**Avis délibéré**  
**de la Mission régionale d'autorité environnementale**  
**Provence-Alpes-Côte d'Azur**  
**sur le projet de centrale solaire des Narcisses, à L'Escale (04)**

**N° MRAe**  
**2023APPACA24 /3400**

Avis du 6 avril 2023 sur le projet de centrale solaire des Narcisses, à L'Escale (04)

Figure 2: Plan de masse du projet - Source : Résumé non technique

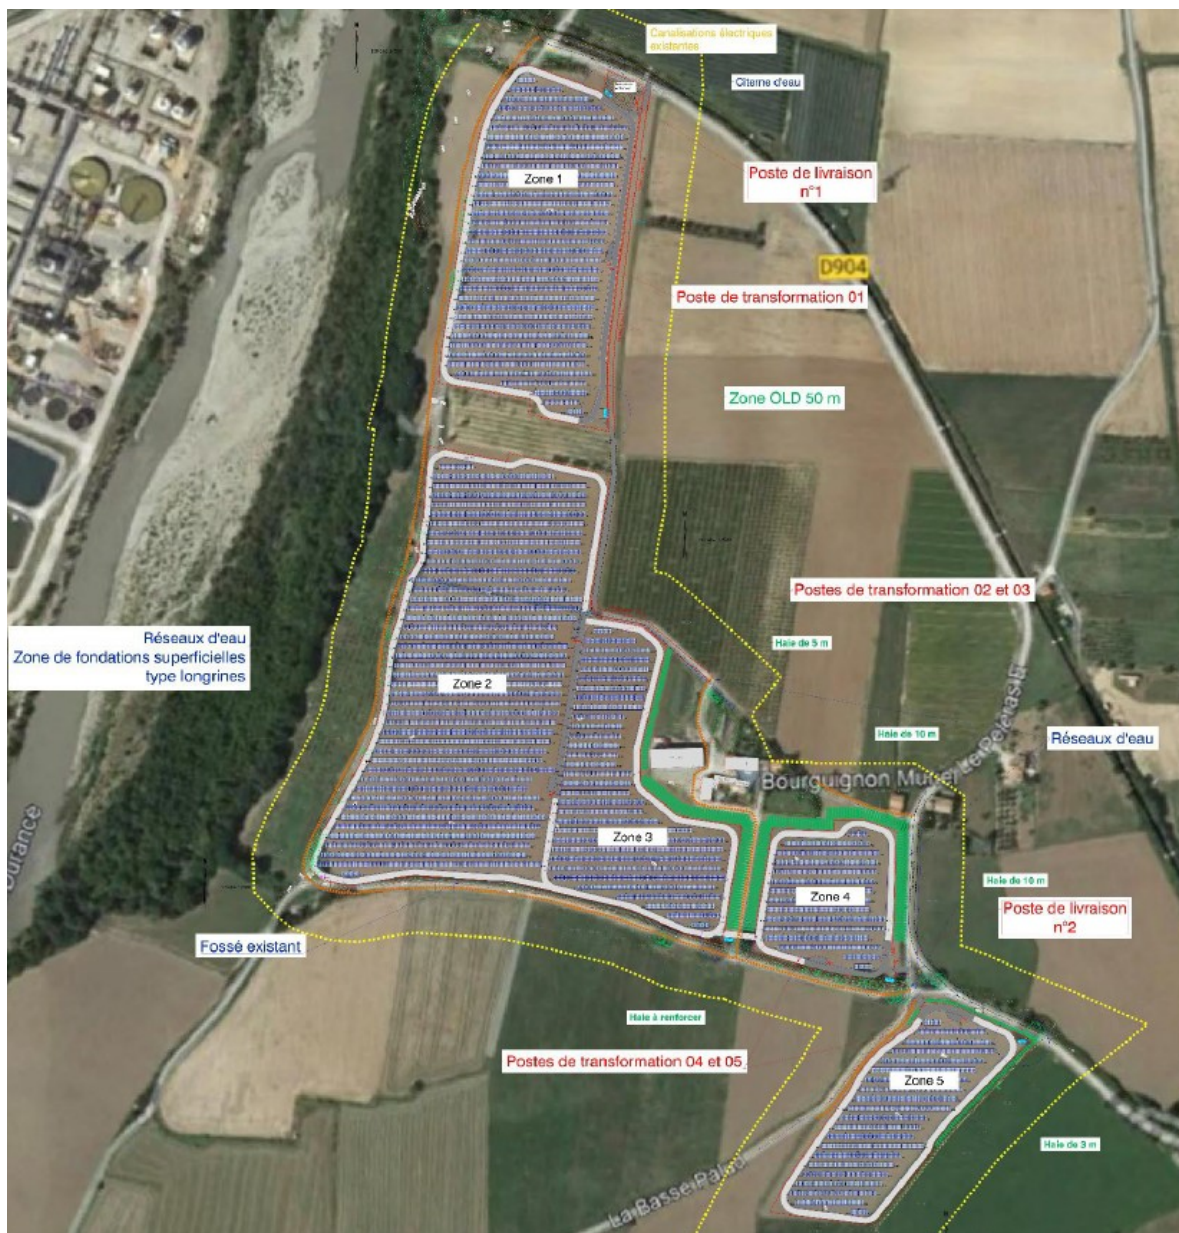
Par ailleurs, le dossier précise que le projet n'est pas concerné par la mise en œuvre d'obligations légales de débroussaillage (OLD). Or, le plan de masse figurant dans la demande de permis de construire (cf. figure 2 ci-dessous) indique une « zone OLD 50 mètres ». La MRAe constate une incohérence et souligne que ces OLD, si elles sont mises en place, doivent être intégrées au périmètre du projet et à son évaluation environnementale, compte tenu en particulier que le plan de masse laisse apparaître qu'elles sont susceptibles de concerner partiellement la ripisylve de la Durance, qui présente des sensibilités écologiques importantes.

La MRAe recommande de compléter le périmètre de projet pris en compte dans l'évaluation environnementale, en y intégrant les différentes options de raccordement du parc photovoltaïque au poste-source, ainsi que les éventuelles OLD.
